Réponses aux questions et commentaires pour la demande de modification du décret 388-2017 de la mine Canadian Malartic

Projet d'agrandissement du parc à résidus sur le territoire
de la Municipalité de Malartic par Canadian Malartic GP

12 avril 2022

Figure 1 : Cercle de rupture pour le facteur de sécurité minimum obtenu en condition statique pour la configuration actuelle – bassin avec une élévation du niveau de l'eau à 323 m.

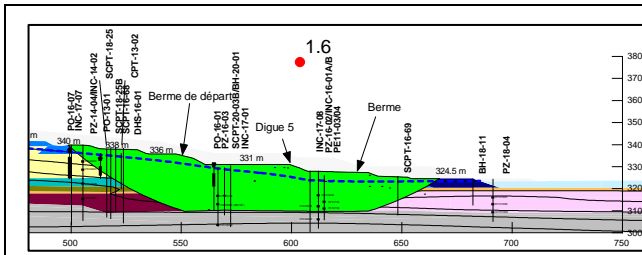
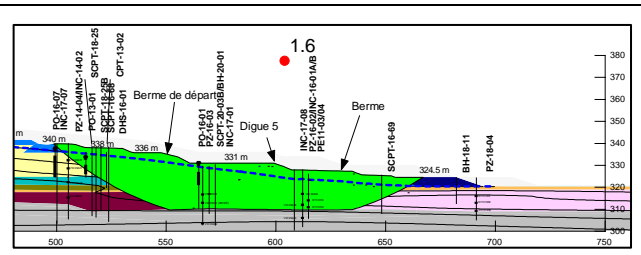
QCM - 2 L'initiateur doit expliquer comment la vidange du BSE dans la zone de construction va influencer la stabilité de la digue 5 et de la cellule PR1. Le cas échéant, l'initiateur doit présenter les détails conceptuels des mesures qui seront mises en place pour assurer la stabilité de la digue 5 et de la cellule PR1 pendant la période transitoire entre la vidange du bassin et la déposition des résidus miniers dans la cellule PR7.

F.S. visé	F.S. calculé Configuration actuelle	F.S. calculé Vidange rapide
Condition statique	1.5	1.6	1.6

On remarque que le cercle de rupture associé au facteur de sécurité minimum est similaire d'une analyse à l'autre, ce qui confirme que le niveau de l'eau dans les analyses n'influence pas de manière notable le résultat obtenu. Ce résultat confirme par le fait même que la berme conçue dans le cadre du rapport de Golder (2021a) et construite en mars 2021 (Golder, 2021b) satisfait la stabilité en condition statique en cas de vidange rapide du bassin. Il est à noter que le régime de pressions interstitielles utilisé dans les fondations est le même d'une analyse à l'autre. Ainsi, seul le niveau d'eau dans le bassin a été changé d'une analyse à l'autre. Le facteur de sécurité minimum reste toutefois inchangé lorsque le niveau de l'eau dans le bassin est abaissé pour simuler un cas de vidange rapide.

TITRE
ANNEXE A - ANALYSES DE STABILITÉ DE LA BERME PR7 - FIGURE A-01

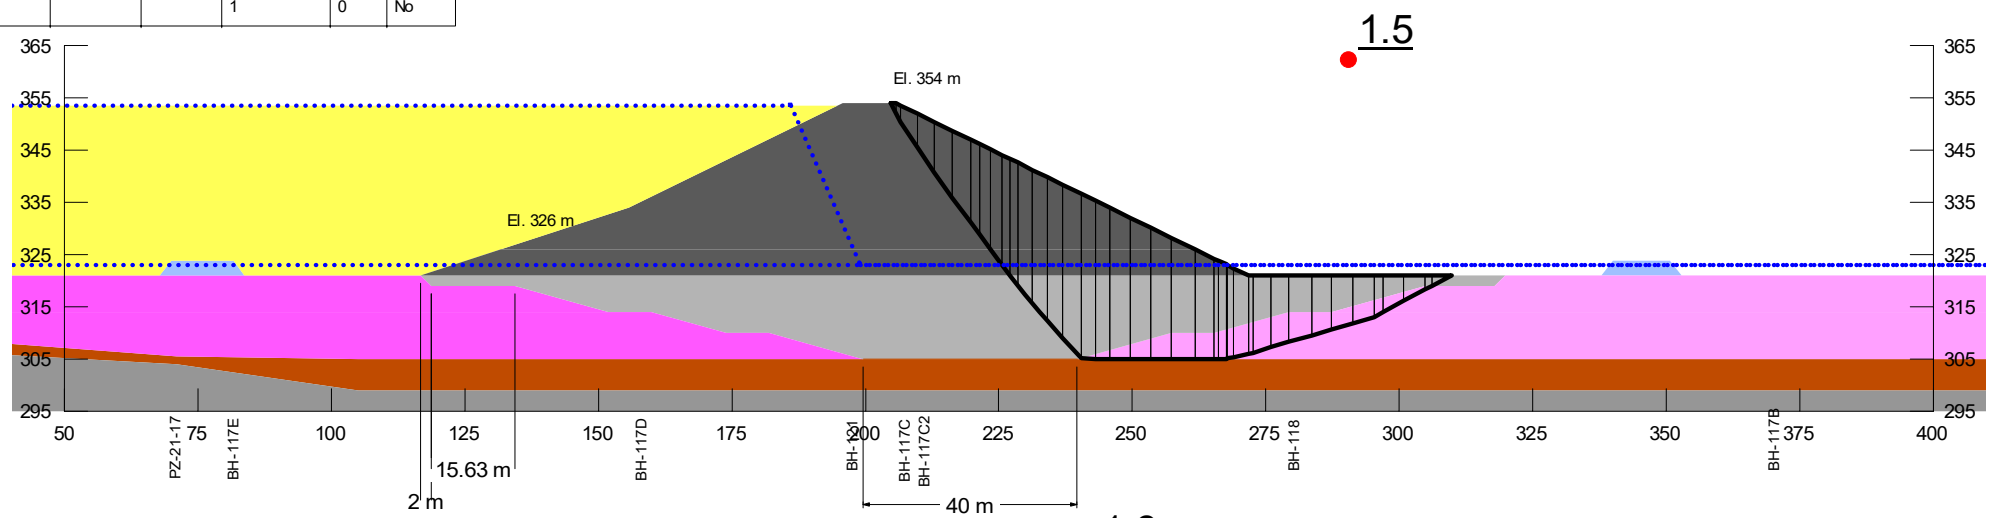
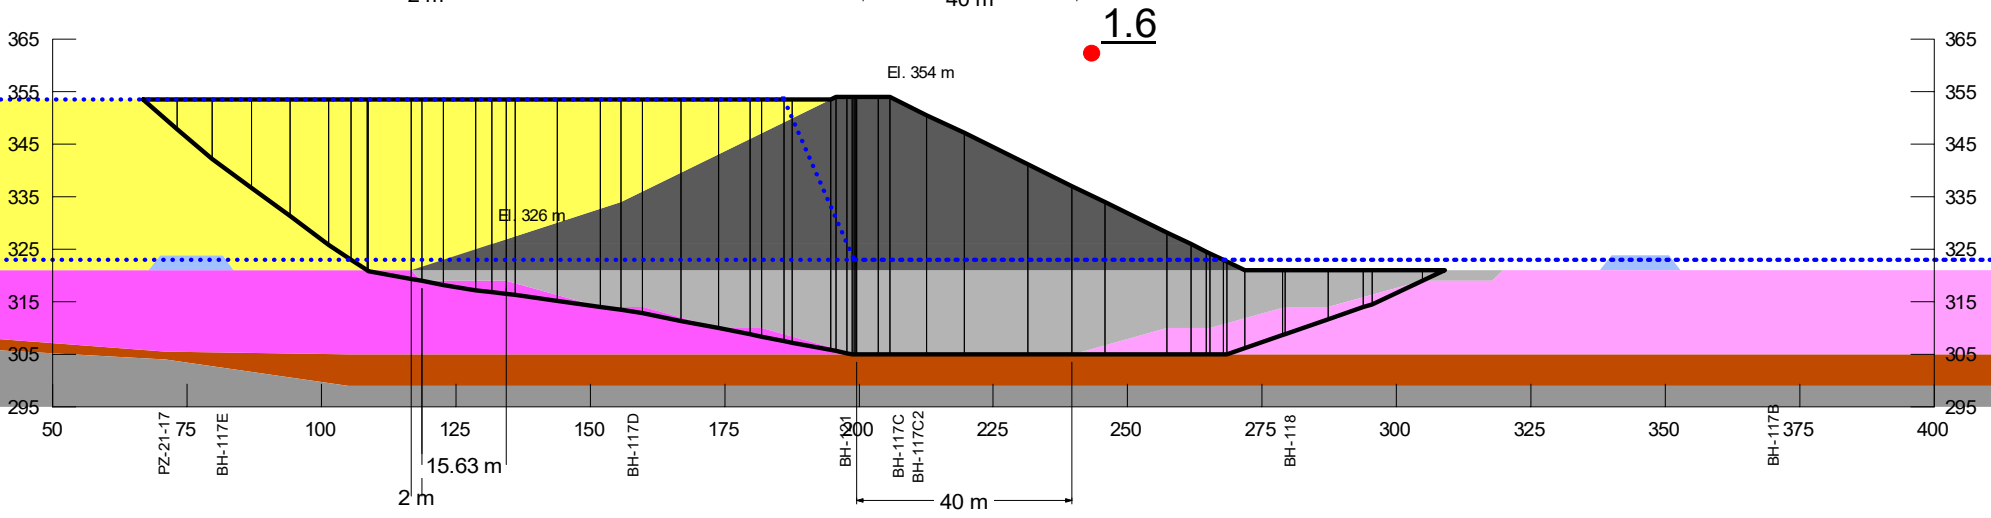
Selon l'initiateur, les analyses de stabilité de la berme PR7 ont été réalisées en considérant la mise en place d'une clé de stabilité composée d'enrochement sous la berme, et ce, dans le secteur où le dépôt de sols cohérents est le plus important. L'initiateur doit fournir les analyses de stabilité qui ont été réalisées, notamment celles qui démontrent la capacité portante du sol sous les cellules PR7 et PR8.

RUPTURE CRITIQUE	AUTRE RUPTURE
FS	1,6 (1,5)	1,7 (1,6)

Figure QCM15-1 : Concentrations maximales modélisées - Particules totales (PMT) - 24 heures – 28 scénarios de construction

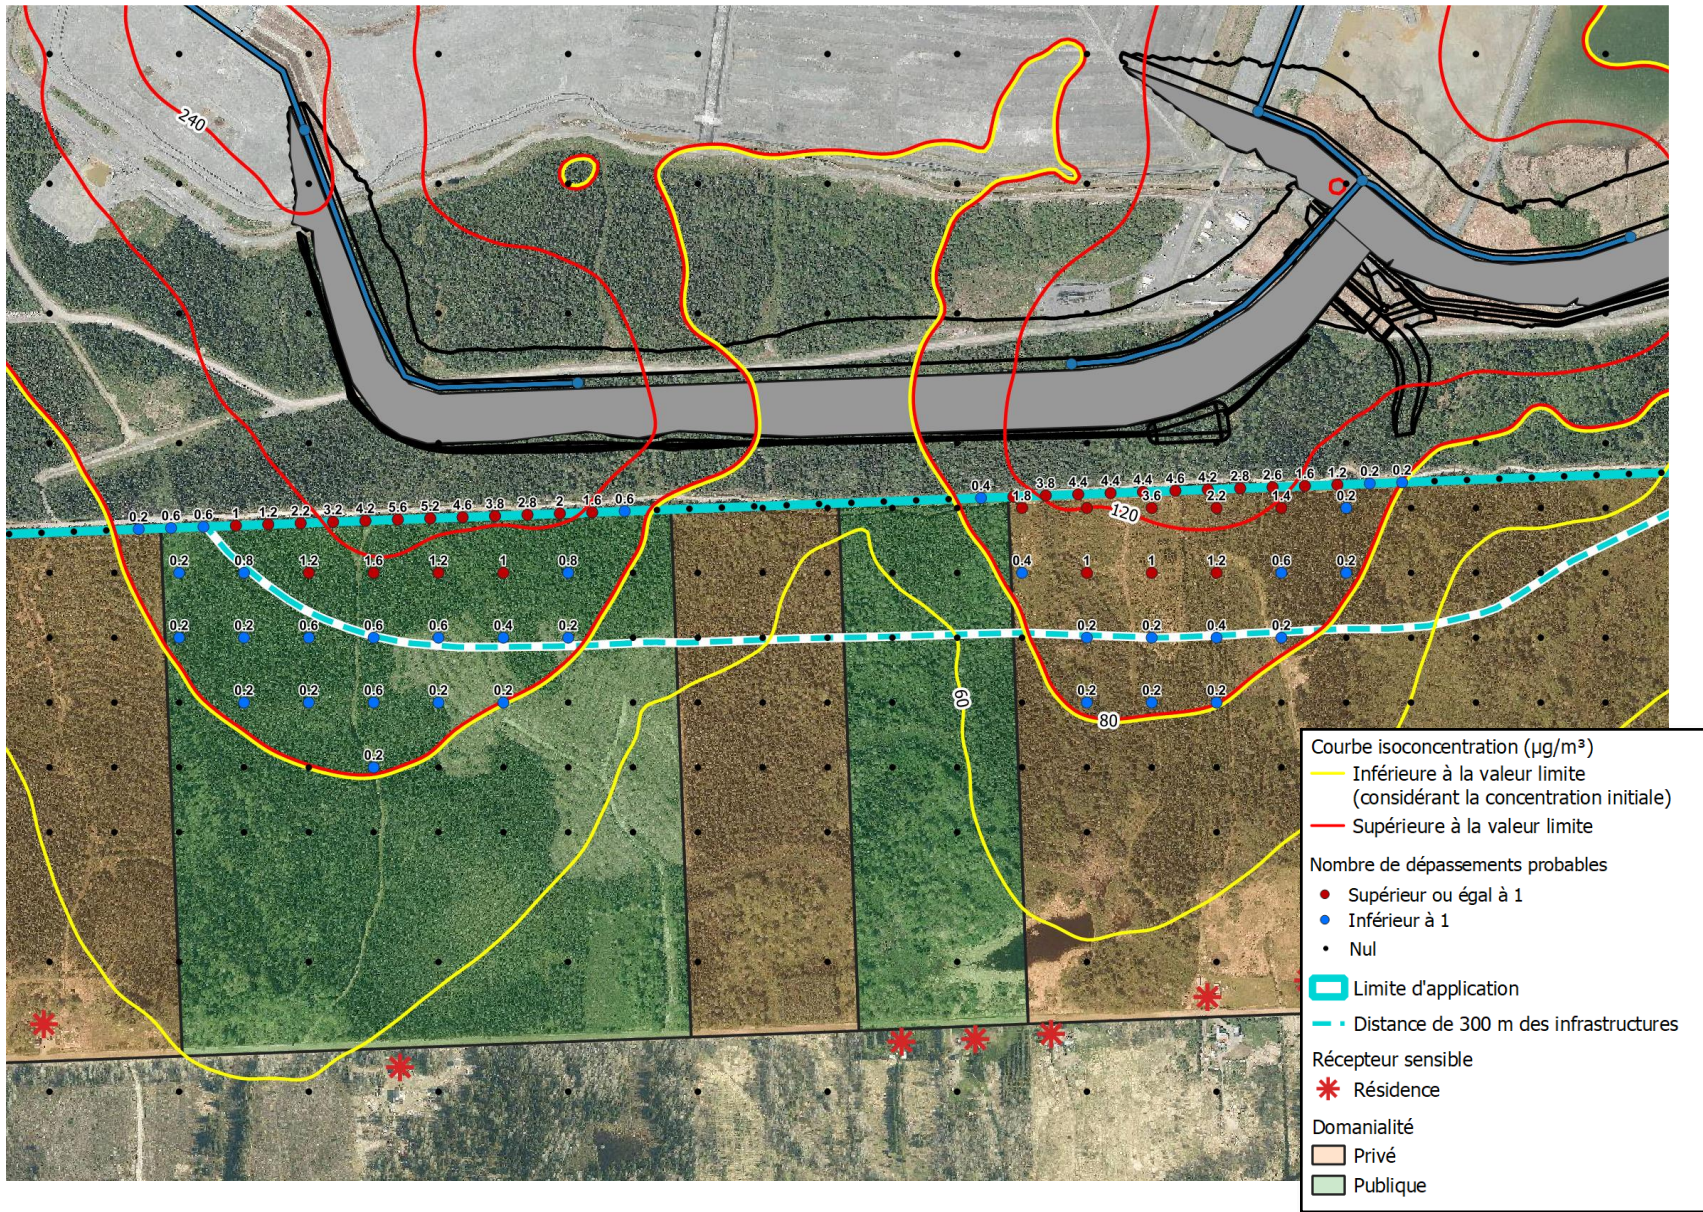
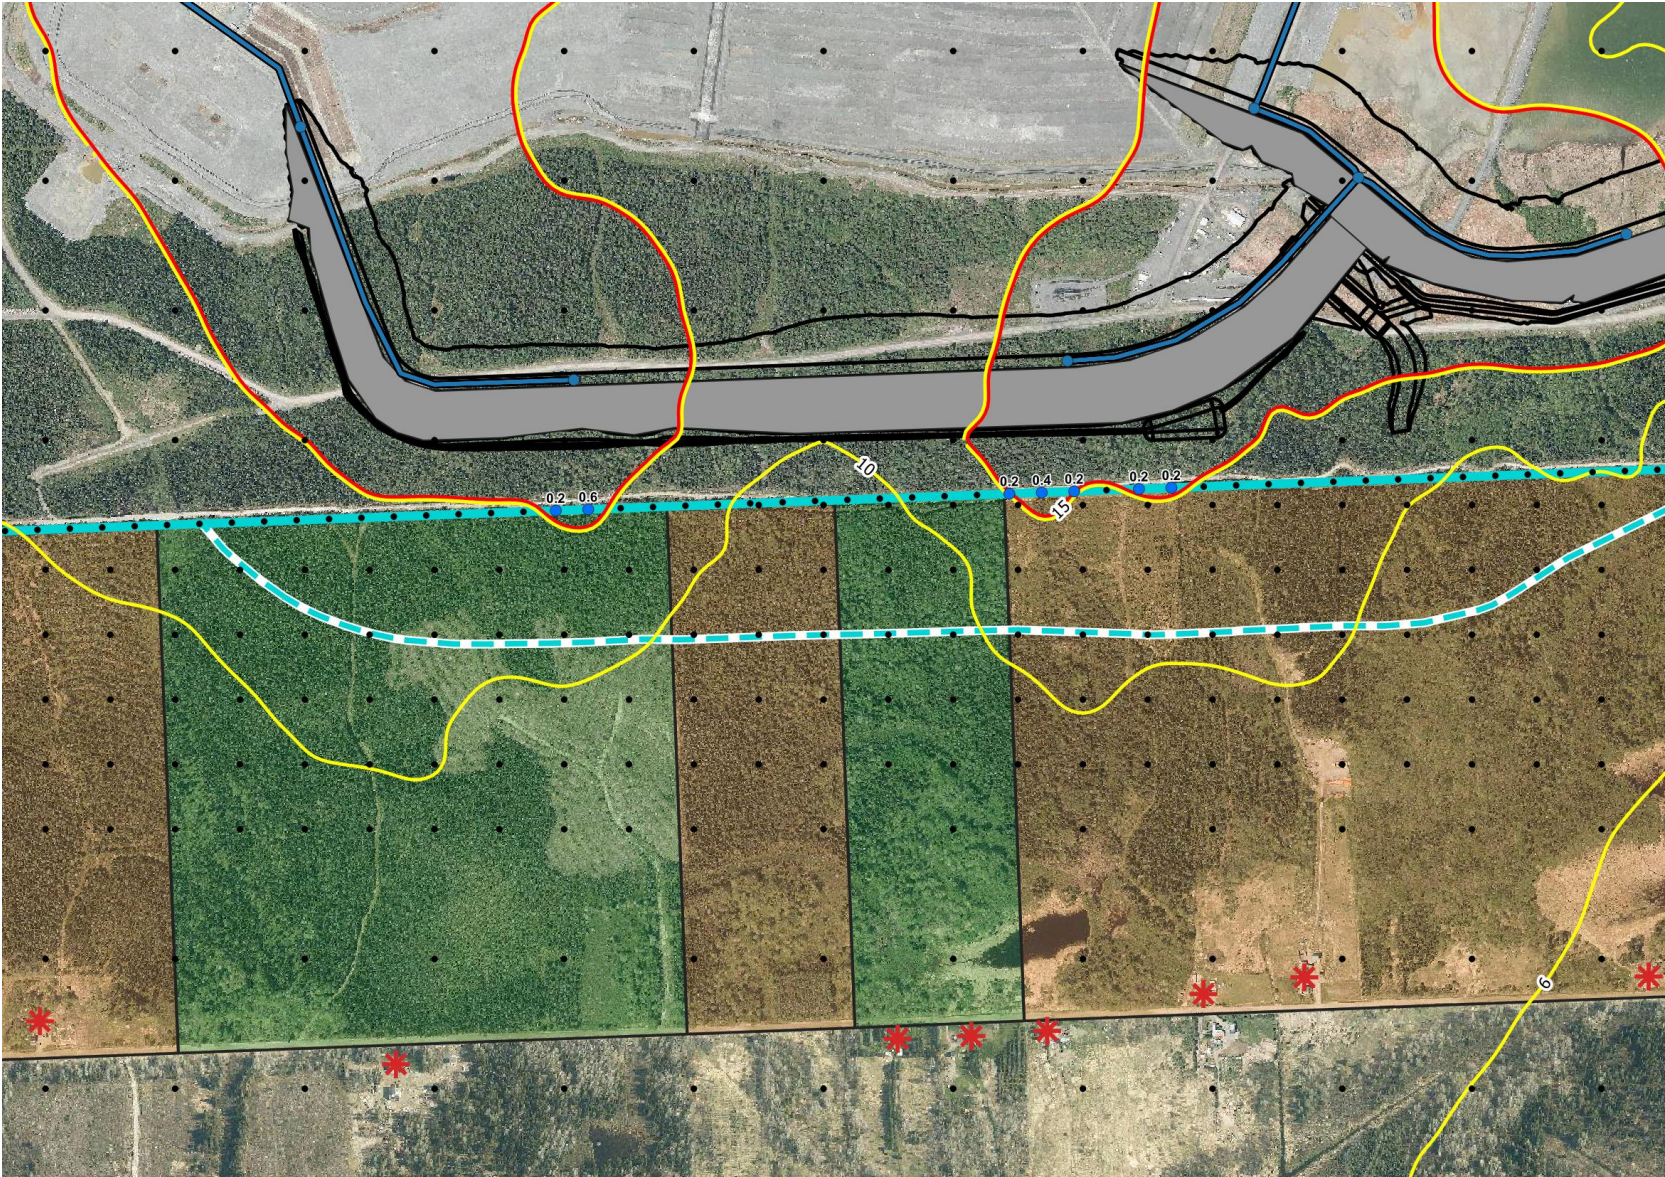
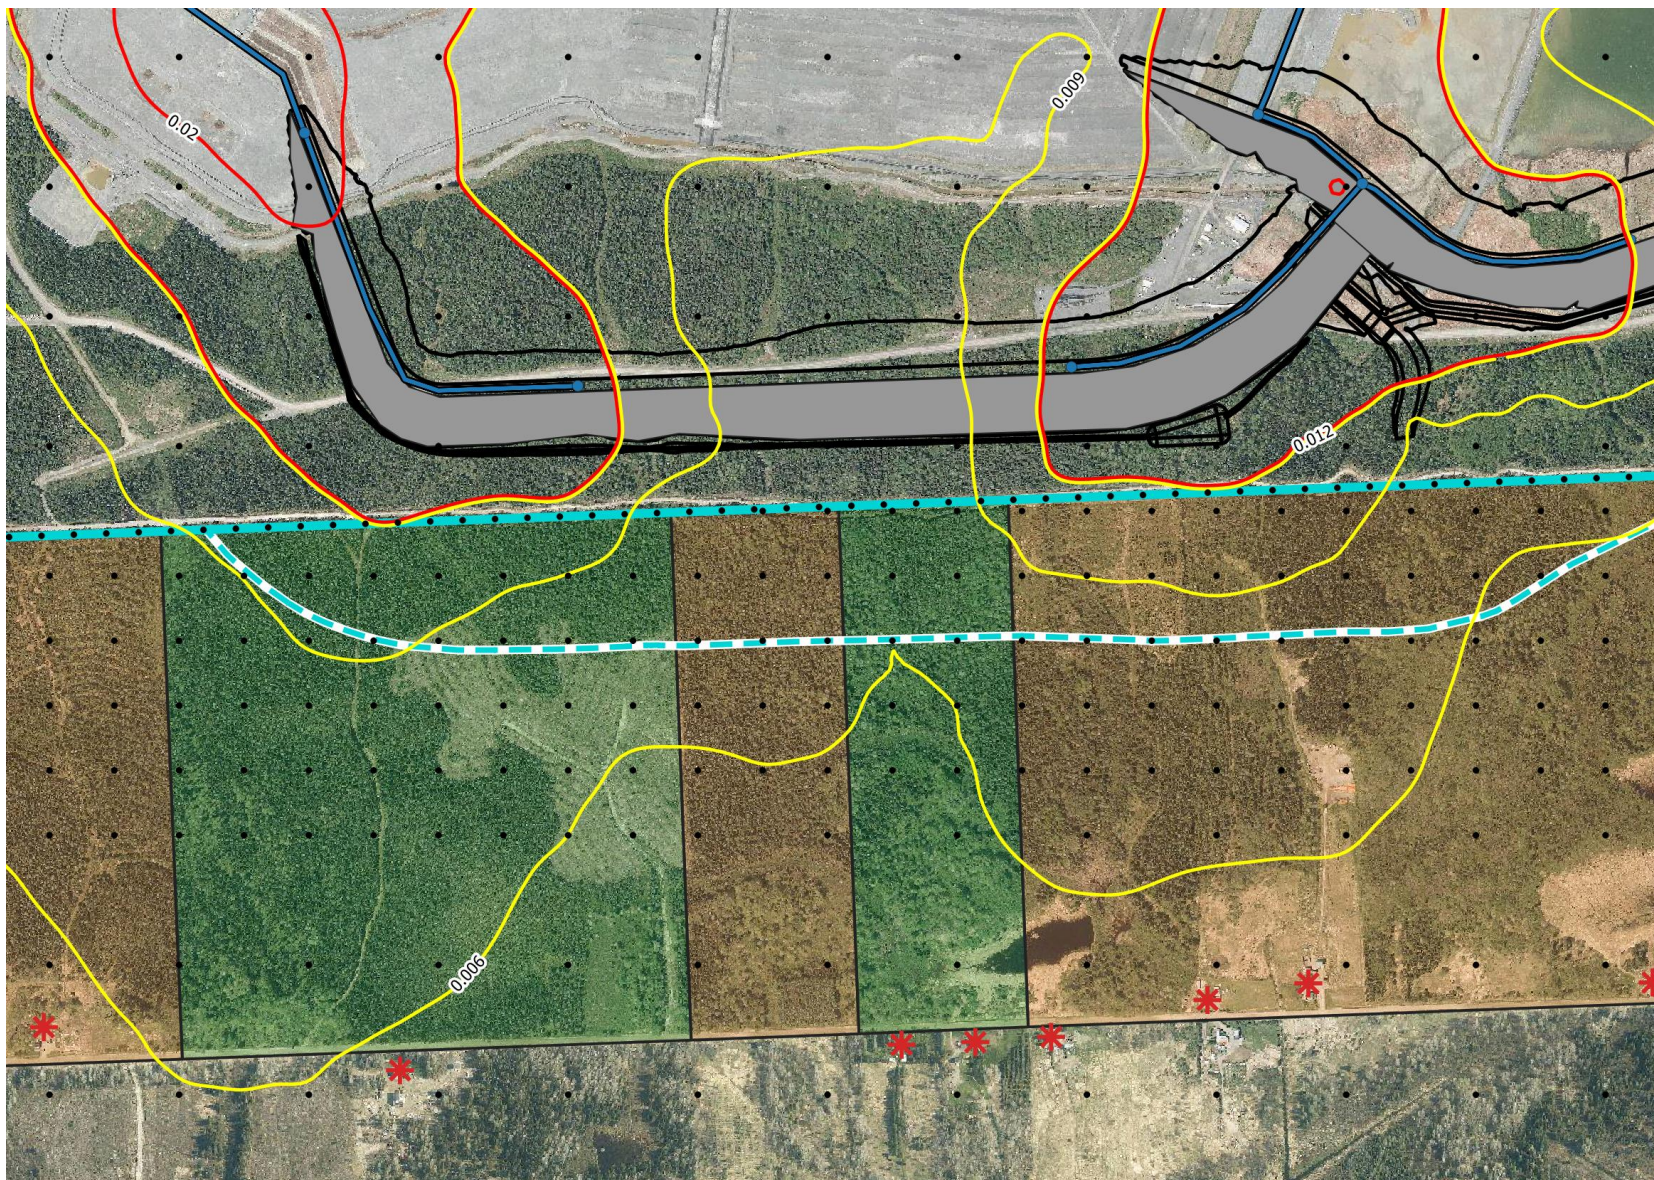
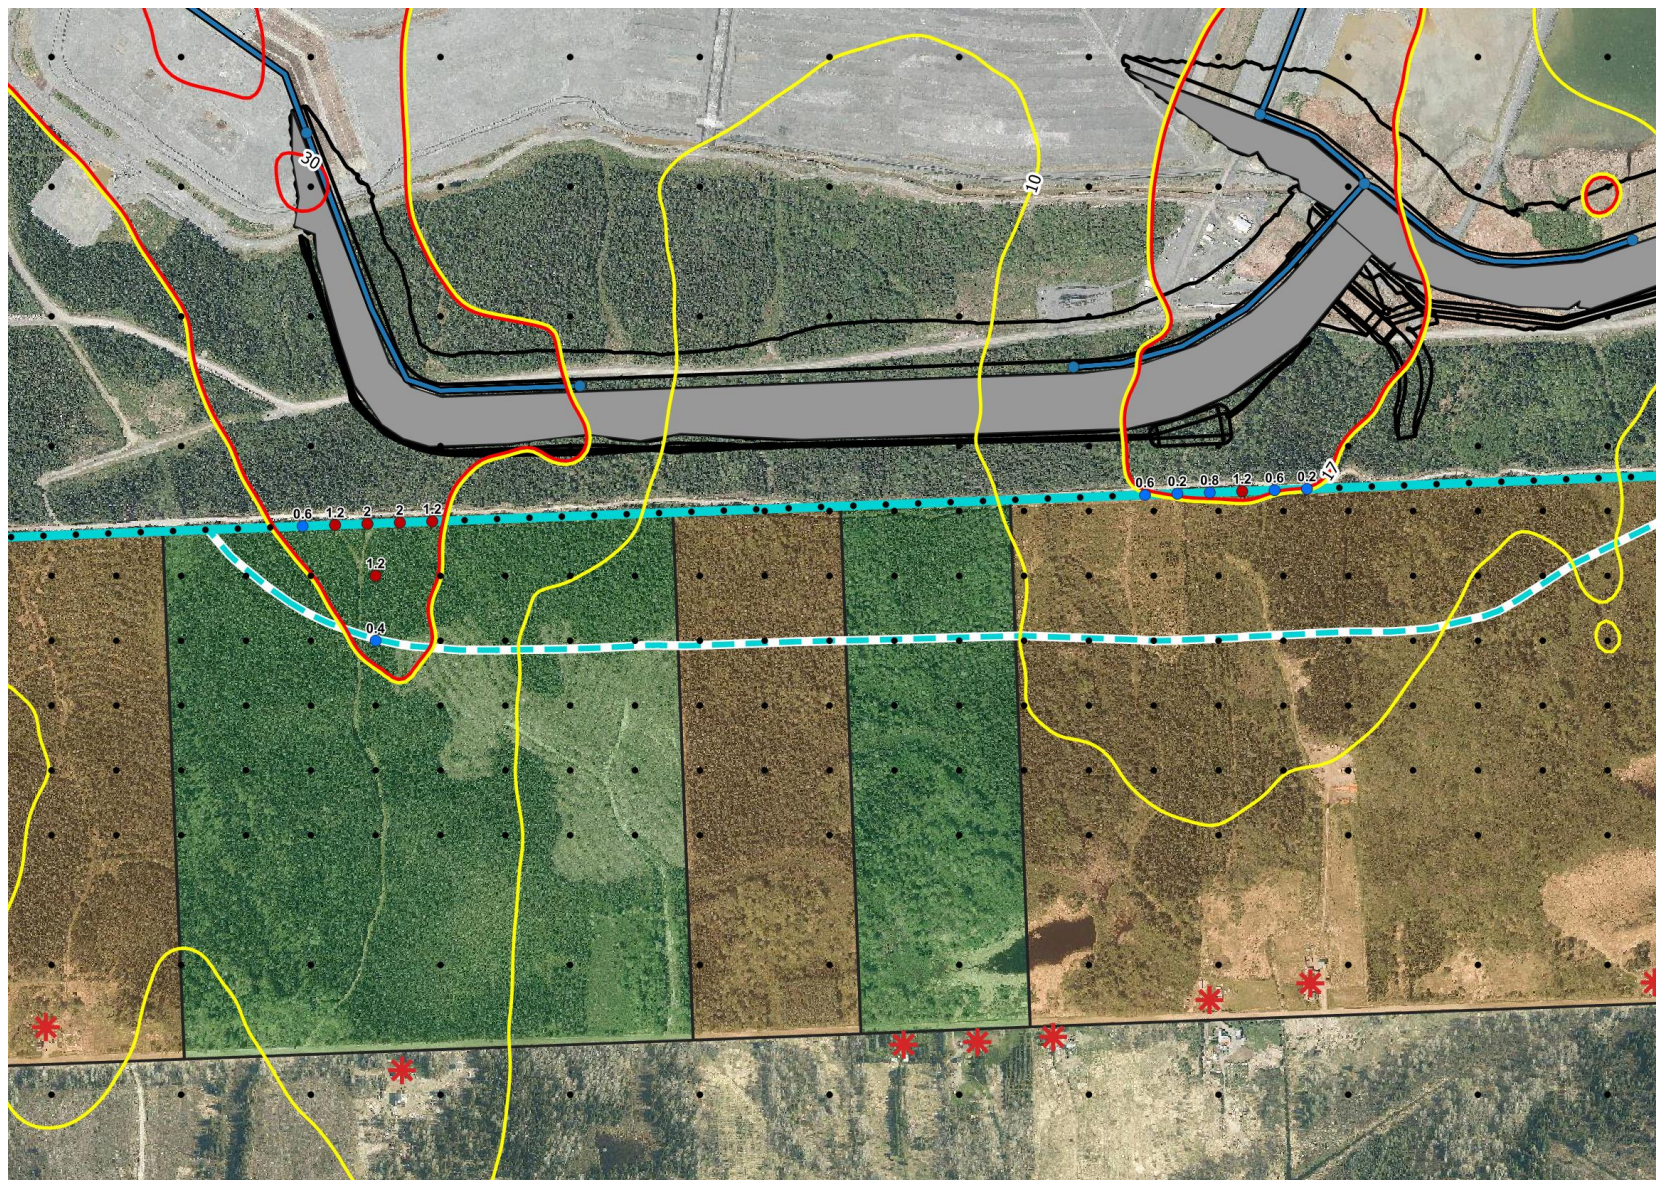
À la section 6.1 (Secteur Sud) du document de sa demande de modification, l'initiateur présente uniquement les résultats du scénario de base, considérant qu'aucun dépassement n'est modélisé aux récepteurs sensibles du secteur sud. Puisque des dépassements ont lieu dans le domaine d'application, l'initiateur doit aussi présenter les résultats d'un scénario optimisé pour le secteur sud. L'initiateur devra présenter ces résultats, sans quoi, il n'est pas possible de comparer les résultats de cette étude avec la situation présentement autorisée.

La réponse à cette question se trouve dans le mémorandum préparé par WSP et présenté à l'annexe RQCM-15.
